## Probleme beim Abpumpen

### Neue Struktur 60 cm - Elektromechanische Geschirrspüler

Diese Unterlage ergänzt die vorherige Technische Information H7-410-03-15.

#### IMPULSABPUMPEN

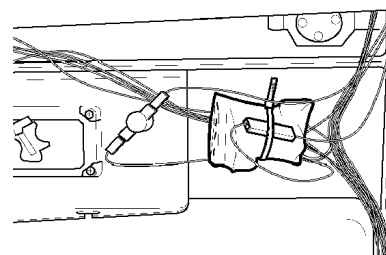
Ab der Seriennr. 920 ... (Mai '99) wird schrittweise bei allen elektromechanischen Geschirrspülern eine neue Elektronik, die das Abpumpverhalten verbessert, eingebaut.

- Durch diese Elektronik werden 3 kurze Pausen (2 sek.) bei jeder Abpumpphase durchgeführt. Auf diese Weise wird die Ablaufpumpe entlüftet.

- Die Elektronik wird durch eine Schelle am oberen Kabel verbunden und, wie abgebildet, an den Timer angeschlossen.

## SCHALTPLAN

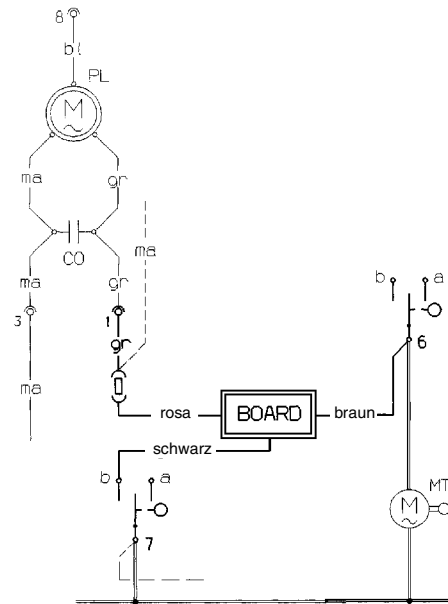
### OHNE ABPUMPELEKTRONIK

### MIT ABPUMPELEKTRONIK

- Die Tür und die Bedienblende entfernen.
- Die Elektronik mit der mitgelieferten Schelle an den oberen Kabel, wie im Bild, befestigen.
- Kabel («2-6» braun) der Elektronik an der Steckfahne (6) des Timers anschließen.
- Das Kabel (7B) vom Timer abtrennen und den mitgelieferten Steckverbinder anschließen und ihn dann an das Kabel («OUT» rosa) der Elektronik anschließen.
- Das Kabel («N» schwarz) der Elektronik an der Steckfahne (7B) des Timers anschließen.
